（仮称）上ノ国第二風力発電事業
環境影響評価準備書
補足説明資料

平成30年12月

電源開発株式会社

図 既設風力発電所建設前におけるクマタカ確認位置図

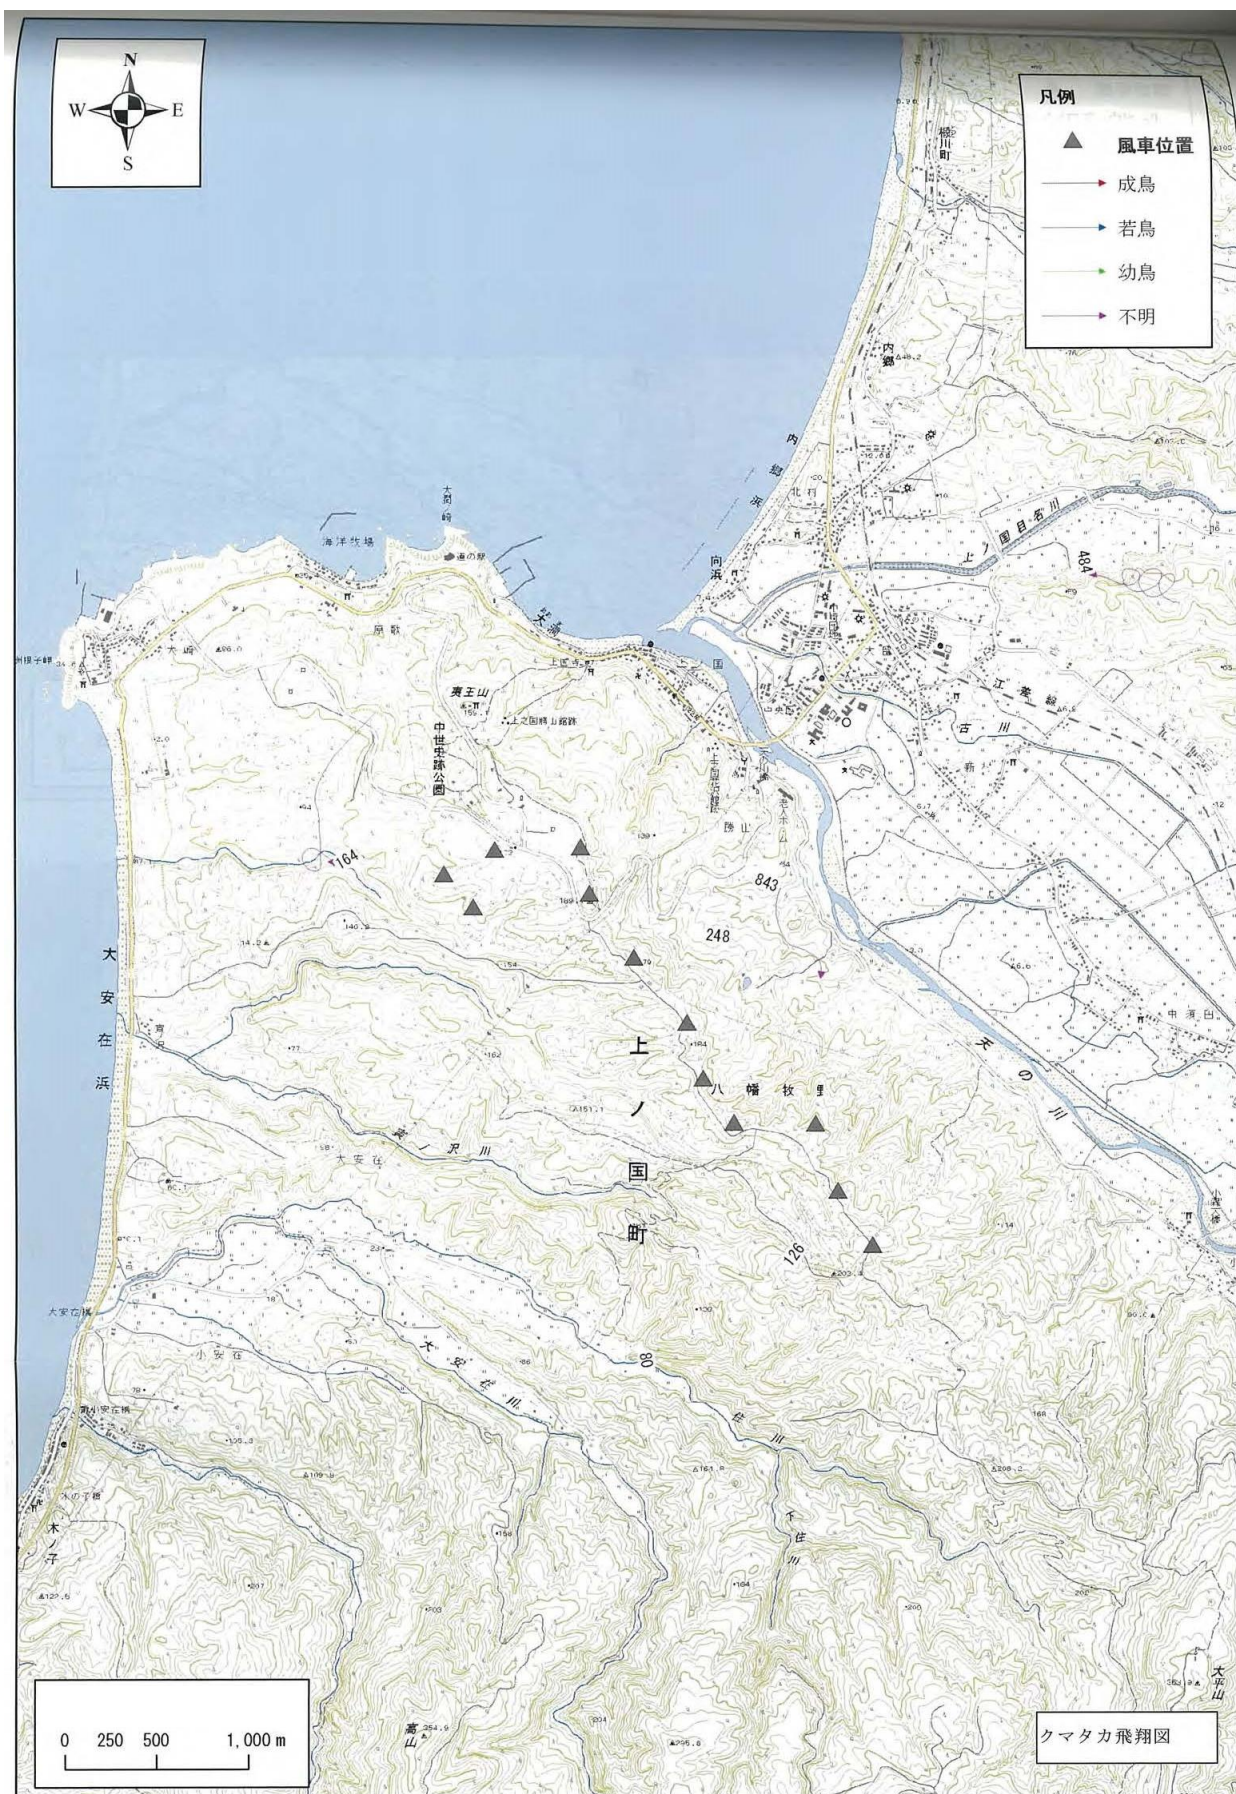
エゾライチョウ、ヤマシギ、クマタカ、クマゲラは既設周辺は出現頻度が低いか、確認できていない？ 既設の事前のデータはないのでしょうか？

以下の図に、既設風力発電所建設前の調査結果を示します。既設風力発電所周辺において、建設前にエゾライチョウ、クマタカ、クマゲラの3種が確認されておりますが、その確認数は少なく、本事業の調査における確認状況と大きな差はないと考えます。

図 全飛翔高度区分と既設風力発電所周辺における高度区分の比較

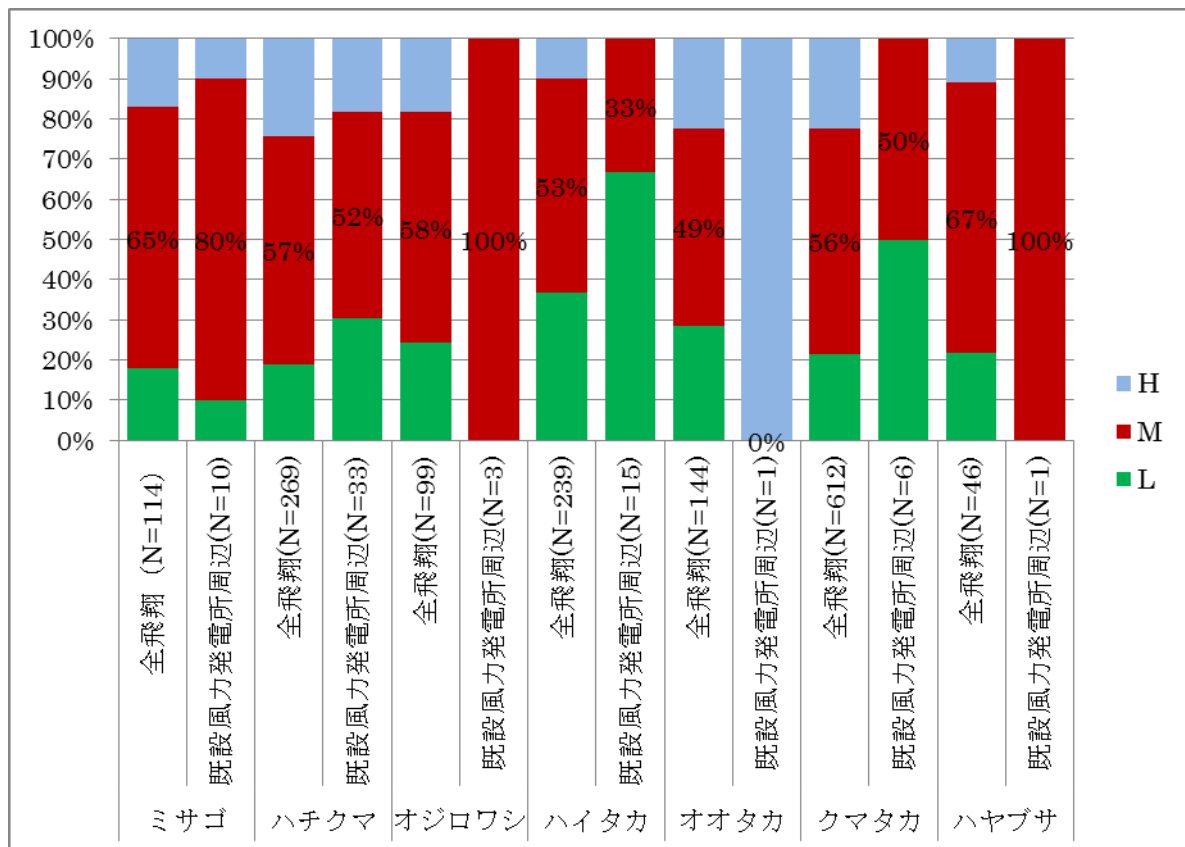
希少猛禽類の既設風力発電機周辺における飛翔行動を今回の事業に対する影響予測評価にじゅうぶん活用すべきです。たとえば、ハチクマの影響予測評価の表（p. 773～774）で、累積的影響の部分に「既設風力発電機 12 基合計の年間衝突個体数は、環境省距離モデルで 0.028 個体 / 年、球体モデルで 0.189 個体/年であった」との記述がありますが、ここに既設風力発電機周辺での飛翔行動から、実際の衝突確率はかなり低いことが予想される、というような記述ができないか、ということです。もしくは、「確認状況及び主な生息環境」で、詳しく既設発電機周辺での飛翔行動を記述するとかです。

ご指摘を踏まえ、既設風力発電所周辺で確認されている希少猛禽類（ミサゴ、ハチクマ、オジロワシ、ハイタカ、オオタカ、クマタカ、ハヤブサ）の予測について、「なお、本種については既設風力発電所周辺での飛翔が確認されているものの、風力発電機周辺を水平方向および垂直方法に避ける様子が確認されたほか、現在までの保守点検および本事業の死骸調査においても衝突は確認されていない。」との記載を追加いたします。実際の衝突確率（回避率）については、ご助言頂いた内容も踏まえて記載を検討します。以降に参考として、既設風車の高度区分で算出した全飛翔の高度区分と既設風力発電所周辺の高度区分の割合、既設風力発電所周辺の飛翔の状況を示します。

図 既設風力発電所周辺における
ノスリの飛翔状況(春季)

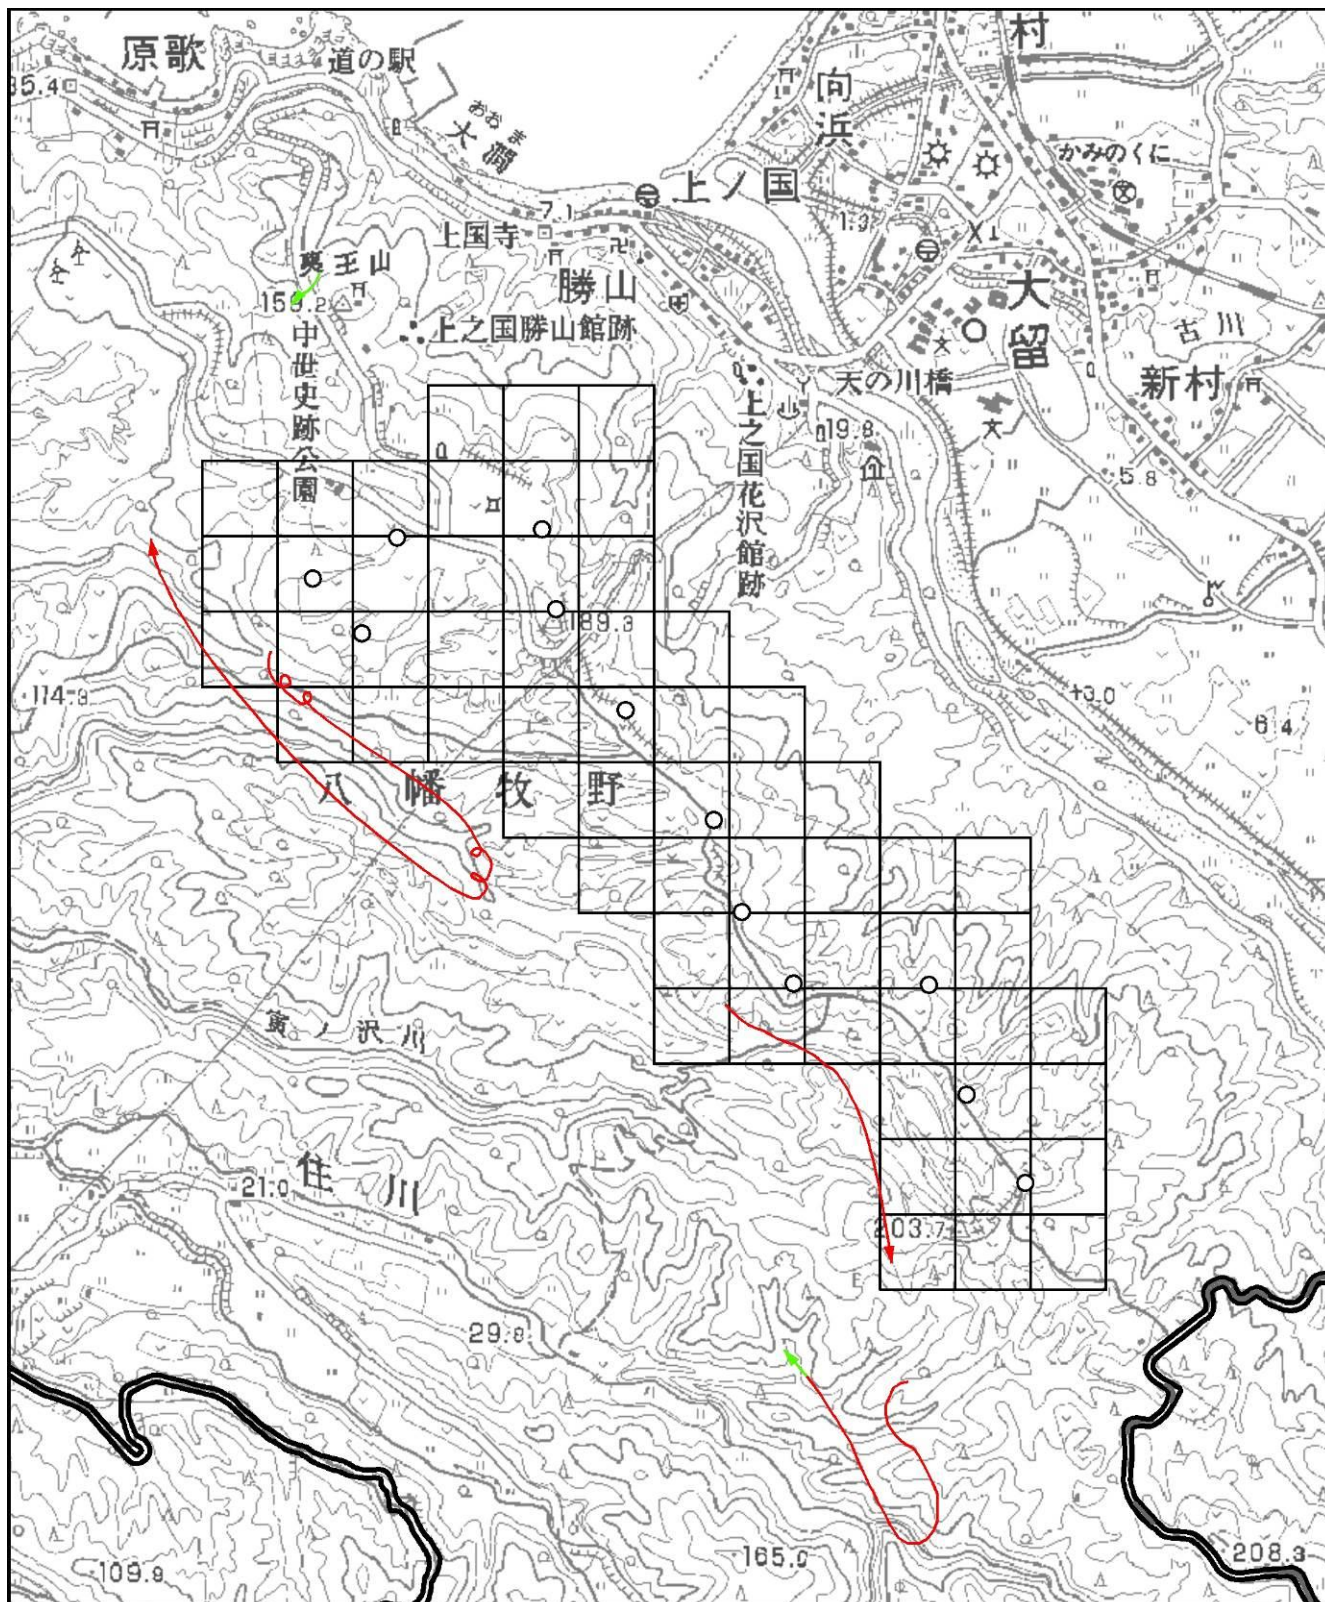
p. 859 のノスリ（渡り通過個体）の予測評価でも、既設発電機周辺での飛翔行動が観察されているのに記述がまったく見られません。もったいないですね。ほかの種でも同様です。たとえば、ヒヨドリでは累積的影響で既設発電機周辺での高い予測衝突数を出していますが、観察で回避、迂回行動が見られたとか（もしあれば）、実際の死骸調査では見られなかったなどの記述も積極的にすべきです。

ご指摘を踏まえ、既設風力発電所周辺で確認されている渡り鳥通過個体（ノスリ、ハクチョウ属の一種、ヒヨドリ、メジロ、ツグミ、カワラヒワ、マヒワ）の予測評価について、以下の表に示すとおり、既設風力発電所周辺における飛翔行動の観察結果の記載を追加いたします。
